Ayuntamiento de Madrid1829.Plinio

D. Manuel de Hevia, Due-
 ño de la casa Num.^o 3, Manr.^a 406.
 Plazuela de Santa Domingo, sobre
 licencia para construir piso geral y
 segundo.

Diseño que manifiesta la parte de fachada que en esta posesion debe construirse con fabri-
ca de ladrillo y yeso, en los cuerpos principal y segundo, con los muros inferiores que fueren
labrados de planta vasa la eleccion de la cantería q.º representan.

Plazuela de Santo-Domingo, Casa num.º 2. de la
manz.º 406. propia de D.º Manuel Hevia

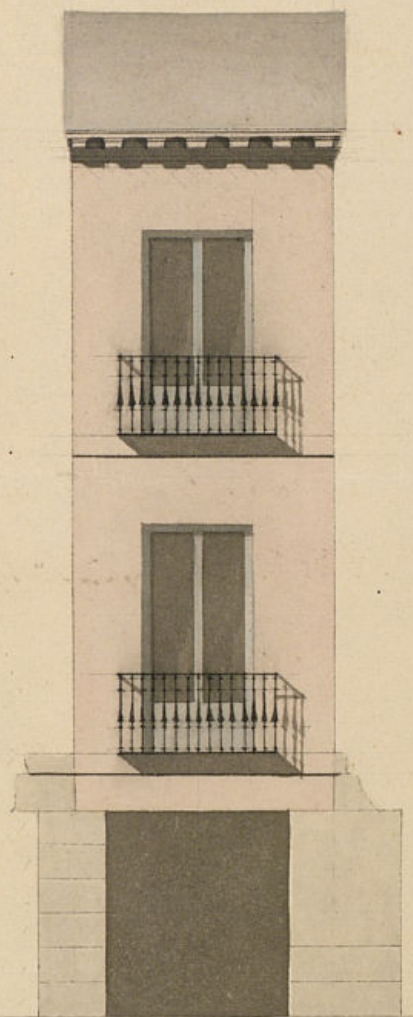
En cumplimiento al decreto de H. y al que precede del Exmo. Ayuntamiento, por delegacion del Señor Arquitecto Mayor D. Antonio Lopez Aguado, he visto y reconocido la alineacion que se vera observarse en la construccion de la nueva fachada que D. Manuel de Heria intenta edificar en la casa sita, plazuela de Santo Domingo n.º 8. manz. 4.º 6.º con arreglo al Plan que presenta formado por el Arquitecto D. Juan Miguel de Melan Valdes, que ha de dirigir la obra, y en consecuencia digo: Que esta fachada deve establecerse en linea recta en los once y tres cuartos pies que tiene de extension, atando con las caras medianeras, en cuyo supuesto no se me ofrece reparo alguno acerca de la concesion de la licencia que solicita el interesado, baxo la obervancia del diseño presentado, pero con la prevencion de que debe elevar hasta piso tercero, uniformando sus alturas con las de la casa n.º 9. de forma que la nueva fachada de esta casa parezca ser una misma con la presentada, unico medio de evitar la deformidad que presentaria este pequeño edificio, si no se atemperare a esta medida, y mediante a que en la fachada se han de aprovechar los chimeneas y fabricas de todo el piso baxo, por estar conforme en todas sus partes al prevenido en las Ordenanzas, que actualmente rigen la podria continuarse desde este punto en todas sus alturas con fabrica de ladrillo y mezcla de Cal y arena, o con ferro. Si el Profesor lo estima oportuno, siendo los aros de puertas y ventanas del propio material, sin entramado alguno, retallandose un cuartito de pie, por lo interior en cada piso de los muros, de forma que resulte el ultimo piso de dos pies y medio para el alero, que sea de madera de mimbres, compuesto de soleron

caneillos con toradura y corona superior metida y canalones de plomo u hoja de lata, con baxos que arxosen las aguas fuera de las losas de la azua, colocados en terminos que no bien tan a plomo sobre los faroles del alumbrado, recibiendo la Boquilla, Cavallero y respaldos con ferro; La Boquilla se situara a plomo del filo interior de la fachada, sin antepecho volado sobre el alero, dexando los balcones del principal de pie y medio de buelo, y uno en el segundo y tercero, siendo de altura de tres pies y tres cuartos y el intervalo de los balaustras de seis dedos, dexando recibidas las Patillas en el grueso de la pared un pie por lo menos y mas de otro reparadas del vivo de la luz de las ventanas. En las puertas no habra batiente ni pedano que salga del filo exterior de la fachada para que no impida el transito publico, debiendo abrir aquellas hacia lo interior de la porcion. En la azua se rentan las losas de piedra de medio pie de grueso y tres de salida sin que en ellas puedan abrirse lumbreras horizontales a los solanos, dexiendo colocarse en las mochetras de las Puertas o verticales a los demas huecos de la fachada, dexando esta por ultimo rebocada decentemente con arreglo a un buen orden de construccion; Pero como el Exmo. Ayuntamiento se halla exclusivamente encargado de la Policia, buen aspecto de los edificios y de la seguridad publica, podria cuando guste el Cavallero Regidor del Cuartel, mandar que se reconozca e informe sobre el estado de la obra, sin embargo de que el dueño deberia dar abiso luego que este rentada la Canteria

para practicar el primer reconocimiento, segun
despues de enmarcado el piso principal y tercero
cuando se halle coronada la fachada con
el alero, para que practicado, comite por
ellos hacerse cumplido, cuanto el Exmo. Ayuntamiento
tiene remuelto sobre el particular. Madrid cuatro de
Noviembre de mil ochocientos Veinte y nueve.

Visto el precedente informe, no halla reparo, en que el Exmo. Ayun-
tamiento, conceda lo tiene a bien, la licencia al interesado para
edificar la nueva fachada entre las cr. de la manz. 406. Plaza
de Santo Domingo, con arreglo al Plan presentado. D. Juan
Miguel Melan; e. V. E. Veniendo lo que se tiene por conveniente.

Por su Ayuntamiento,
conceder la licencia pedida con arreglo a Custodio Moreno
lo que se informa, y dese por certificacion
